Sustitución de la bomba electrohidráulica de dirección asistida JER185

Compruebe las conexiones por enchufe antes de la conversión

Fig. 2: Conector de diseño antiguo

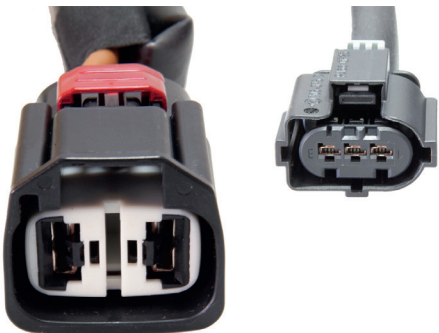
Si los conectores de la bomba de dirección asistida instalados en el vehículo tienen el diseño antiguo (véase la Fig. 2), el mazo de cables antiguo debe sustituirse por uno nuevo (véase la Fig. 3). Los números de piezas de repuesto correspondientes se encuentran en la siguiente tabla.
